屋外構築物設置レベルの比較

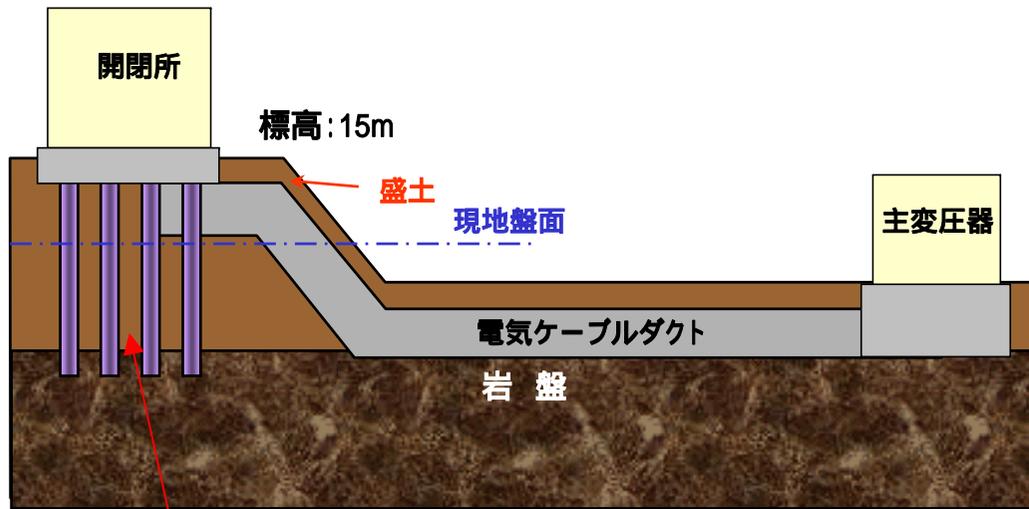
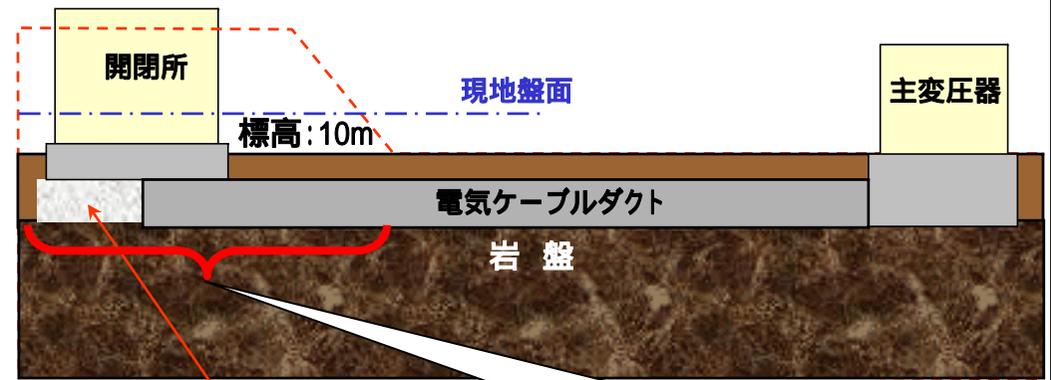
開閉所設置エリアの標高を下げ、岩盤からの支持を取りやすくする。
